# 広島高速5号線トンネル安全検討委員会

第4回資料

平成22年9月26日

## 第3回委員会等で提示された委員の意見について

図-3 井上和氏（左側）と井上幹氏（右側）の竹林における各深度の pF・水分関係

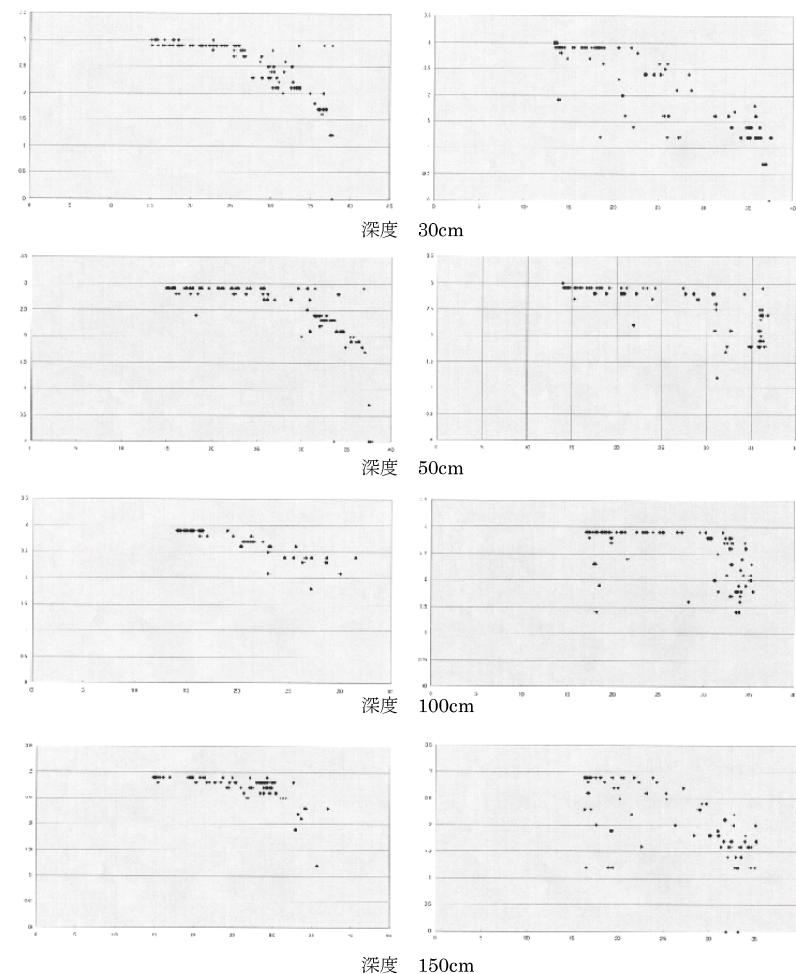
平成 13 年度の測定データに基づく、2 地点（井上和氏および井上幹氏の竹林）における pF・水分関係の検討は公団の平成 13 年度報告書になされている。平成 14 年度の測定データを含めた pF・水分関係を図-3 に示すが、本質的には上記報告書の記載と変わらない。ただ、平成 14 年度データでは水分回復過程にある時のデータも多くプロットされるため、一般的に pF・水分関係に介在するヒステリシスループの影響が顕著に表れている。しかし主要な問題は降雨後の土壤乾燥過程におけるトンネル工事の影響にあると考えられるので、図-3 の各グラフで、土壤乾燥過程を代表する右寄りのデータ点から pF・水分関係を検討してゆくこととする。

図-3 に示すように、2 地点での各深度の pF・水分関係グラフは概ね同じ形を呈するが、井上幹氏の竹林の 0.5m 深と 1.0m 深では pF が 2.5 以下の場合は水分量が pF 値によらずほぼ一定の高い値となる特徴がある。言い換えれば乾燥的な環境で pF 値が上昇してもある限度までは土壤水分状態が飽和に近い状態に保つことができる。これは粘土分を多く含む土に特徴的な pF・水分関係である。図-3 の各グラフを見渡すと、高い方では水切れ状態を示す 3.0 までの測定値があるが、1.5 以下の測定値はほとんどない。すなわち、井上和氏と井上幹氏の竹林はほとんど常に圃場容水量を割っていると言える。テンショメーターの測定値の範囲では pF2.5 はかなり乾燥した状態であると言えるが、井上和氏と井上幹氏の竹林について平均すると、この時の 0.3m 深の水分量は約 28% である。そこですべての林分について水分量が 28% 未満の状態を乾燥状態と定義し、各地点の 0.3m 深の水分量グラフで 28% ラインを境に色分けすると図-4 のようになる。これを地点ごとに見ると次のようである。

図-4 各地点の0.3m深土壤水分の時間変化に水分量0.28未満の部分を赤で色づけ(水分量が急速に上昇している場合は0.28未満の部分も青色になっている)。左側は上より馬場氏、井上和氏、井上幹氏、横山氏の竹林、右側は上より木村氏、林氏、中原氏の竹林

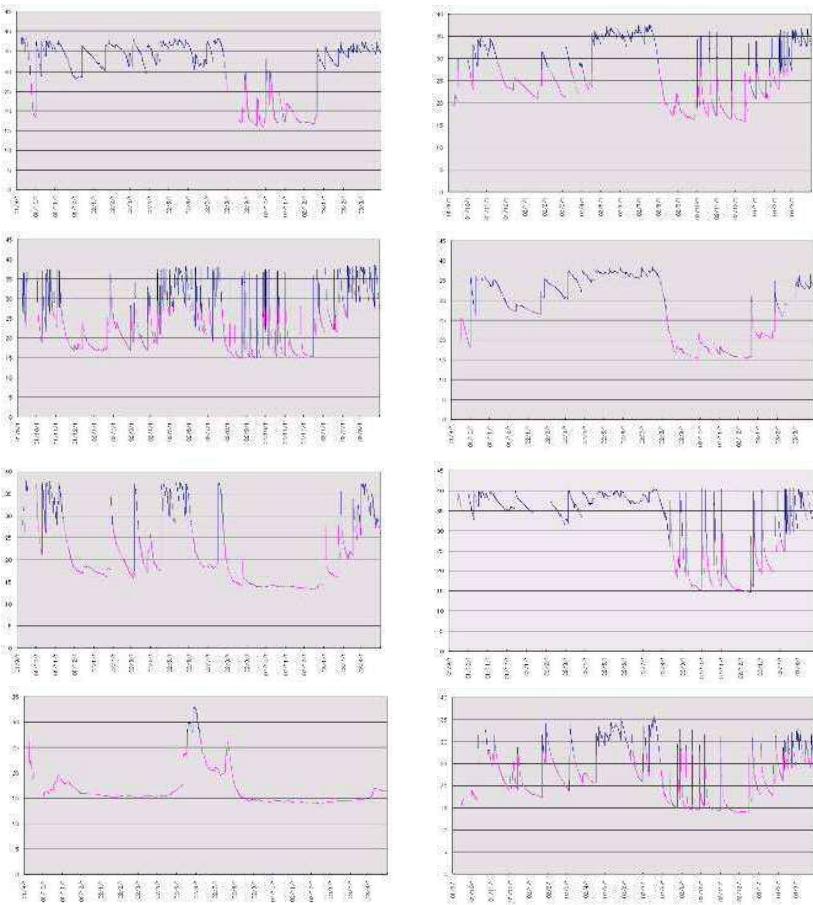
全般的に、対象地域の竹林ではトンネル直上を中心として、比較地点にくらべて土壤水分量が少ないと言える。また同様に土壤水分量の変動が大きいという顕著な差異もある。同じことが図-4 に示した 0.3m 深の土壤水分についても言える。

同資料によると、0.3m~1.5m深の地中温度は気温に対して1ヶ月弱~1.5ヶ月の遅れを示している。このため、植物による土壤水の蒸散のピークは秋にずれ込み、秋の前半に降水量が少ないと一般に土壤水分が低下し、秋の後半から冬にかけてはいつも降水量が少ないので、春まで土壤水分が回復しないことがある。その典型例が図-4の平成14年秋~平成15年春の部分に見られる。この時期の水分不足はタケノコの生育に大きい影響を及ぼすと言われているが、それに地下水位低下による土壤水分欠損が加わると、壊滅的な被害が生じることが納得される。

図-8 縦断測線に沿う電気比抵抗の分布（測定期間：平成 15 年 2 月 21 日～25 日）

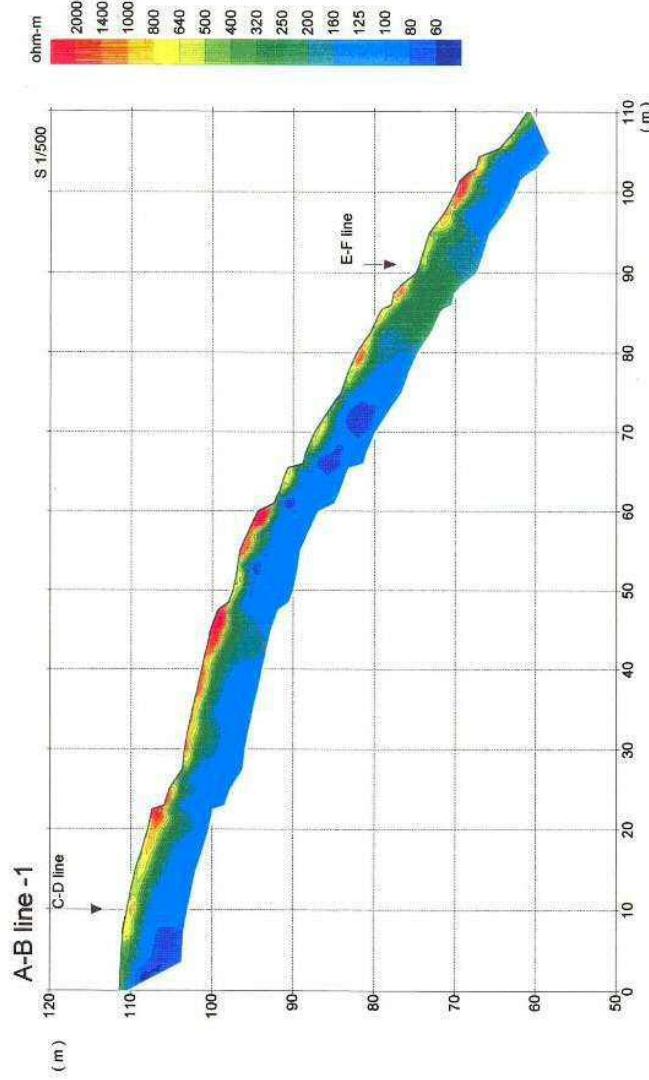
電気探査（多電極方式による比抵抗探査）は林氏と井上幹氏の竹林を結ぶような斜面縦断測線（AB測線）と、それには直交する2つの短い横断測線（CD、EF測線）でおこなわれた。詳細データは公団の平成13年度報告書に記載されているが、縦断測線に沿う第1回の測定結果を図-8に転載する。地中では土粒子または鉱物粒子と水の接触部が電気をよく通るので、電気比抵抗は土質（または地質）と含水量によって変わる。図-8で比抵抗が200Ωm以下の部分は基岩と解釈されている。水平距離43m付近と88m付近にはやや低比抵抗の部分が深くまで入り込んでいる。これについては測定者のコメントが示されていないが、基岩の破碎を反映している可能性がある。表層2mくらいは全般的に比抵抗が高く、測定時期が乾期であったこともあり、深部よりも土壤が乾いていたと考えられるが、所々に比抵抗が特に高い（乾いた）塊状の部分が存在する。このような高比抵抗部は横断測線でもやはり塊状の形状を示すので、連続性の乏しいものと考えられるが、地形的凸部に多く見られ、小崖に接する部分で特に高比抵抗になる傾向がある。これは土の乾燥に伴って土の持つ吸引力（pF）が増加し、地上の空気を吸い込むことによるのではないかと考えられる。解析深度はトンネル（標高40~50m）位置までは及んでいないが、大局的には深いほど比抵抗が低く、表層部の土壤水分が地下水に起因する毛管水の上昇によって支えられていることを示唆している。

図-9 トンネル湧水量の時間変化

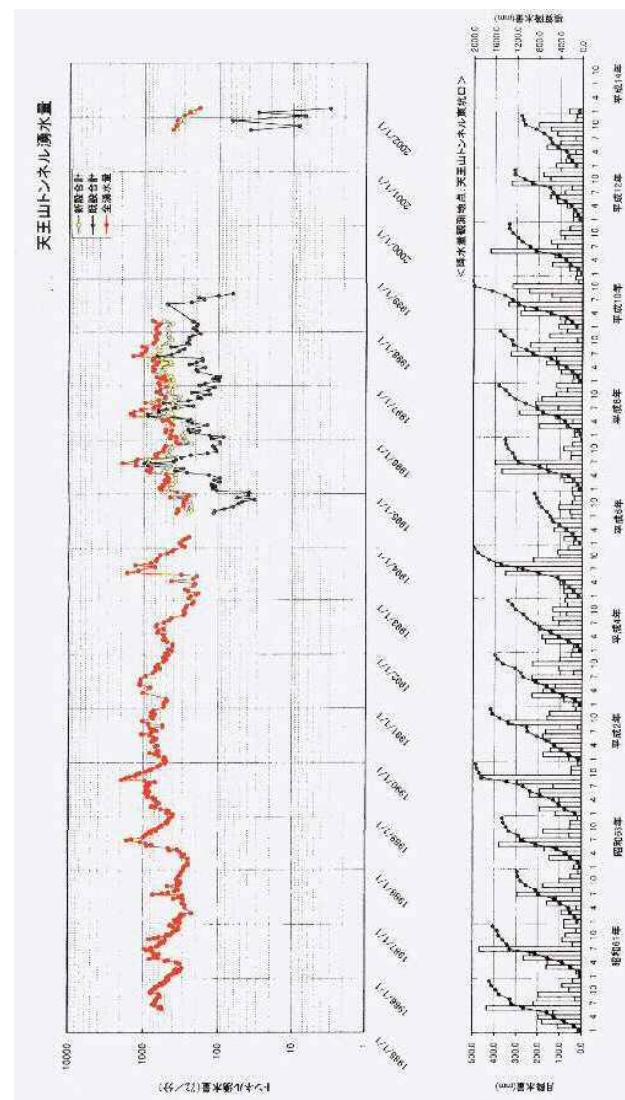
公団の平成13年度報告書からトンネル湧水量の経時変化を図-9に転載する。これによると、トンネル増設後、既設トンネルからの湧水量が減少しているが、全湧水量には有意な変化が認められない。しかし湧水位置が斜面上流にシフトしたことにより、地下水位は顕著に低下したことが別資料で確かめられている。平成11年頃から記録が中断しているが、再開後の平成14年からは既設トンネルからの湧水量が顕著に減少しており、その分だけ全湧水量も減少しているようである。その原因はつまびらかではないが、タケノコ生産量が年々減少していることから、地下水にもかなり経年の変化があったのではないかとも推測される。

南側路線における縦断図とボーリング計画位置 ( $S=1:1,000$ )

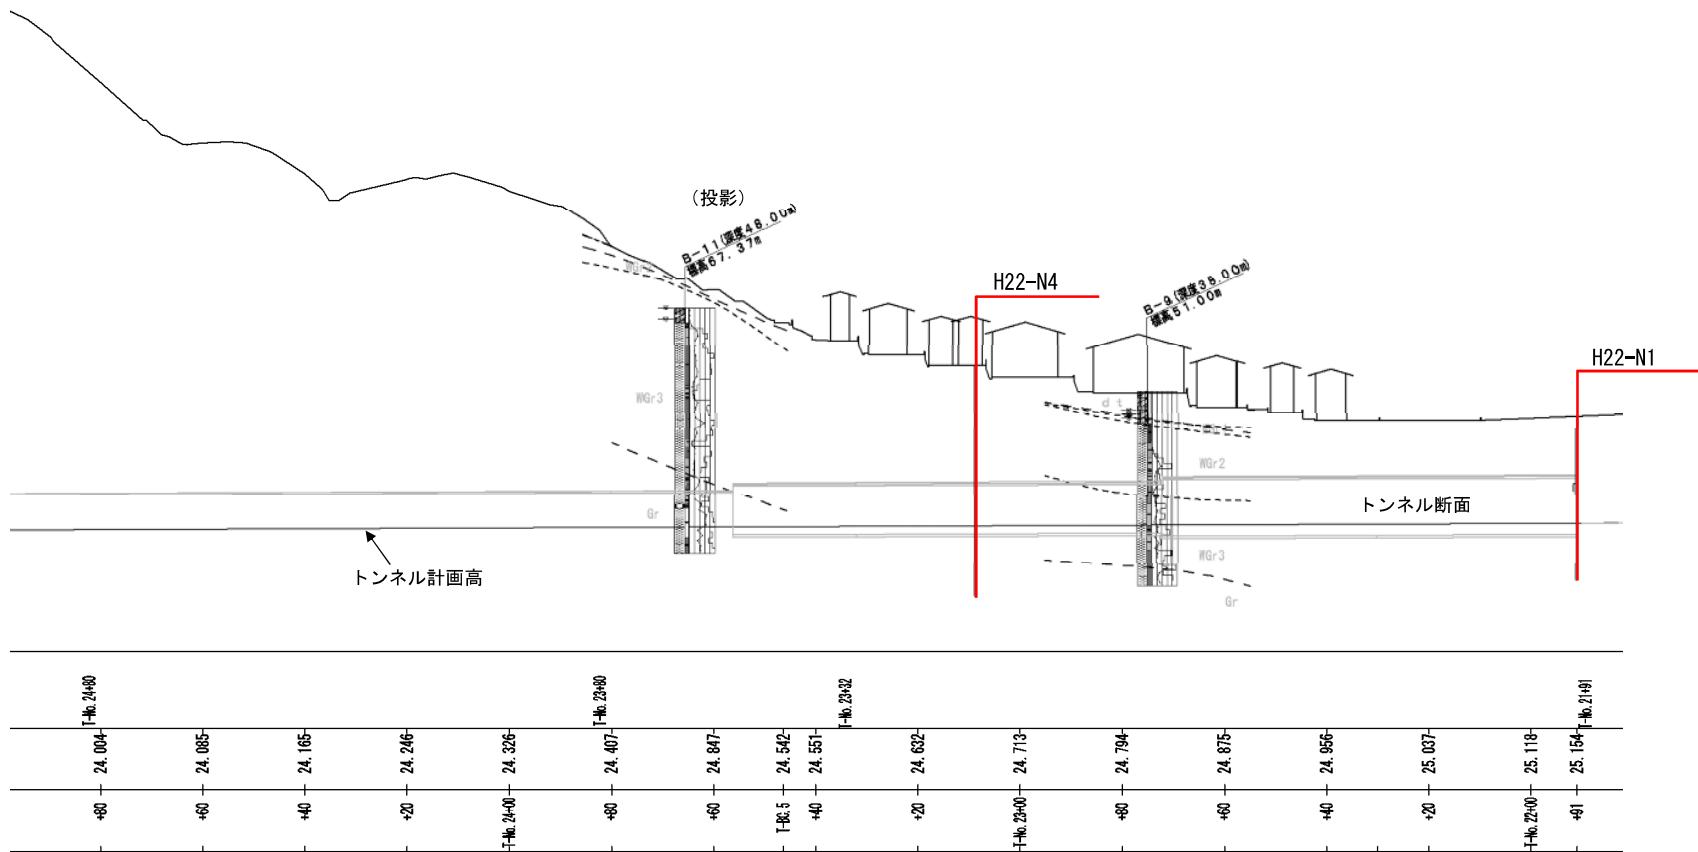
これらの調査結果をもとに総合的に詳細な設計・施工法を検討し、周辺地域の環境影響について審議することになるが、私の経験からすれば、No.32+70m付近の上下線や、No.31+20~+90m下り線付近の盛土厚が大きく、本来の地山部分の厚さが1D前後以下という限定された箇所（それを絞り込むためには先述した図面作成を含めた、地形・地質調査等の深化がなされるべきと考える）において適切・可能な施策<sup>\*</sup>を採用しさえすれば、牛田東地区の住宅地に大きな影響を与えることなくトンネルは概ね安全に施工できると考える。

\*: 現在の計画ではトンネルは西に0.4%の片勾配でなっているので、東・西の坑口部の施工基面高さは西側が7.3mほど低くなっている。平面線形はそのままとして、東坑口部から1,100m地点までを0.6%とし、そこから西坑口までを0.1%に変更することは計算上は可能である。そうすれば、1,100m地点（牛田東地区付近）で現状よりも2.2m下げることができるため、盛土よりもはるかに信頼できる岩盤部分の厚さを増やした形でトンネルを施工できることになる。例えばこういう変更が可能であれば、沈下問題は確実に小さく出来るはずである。
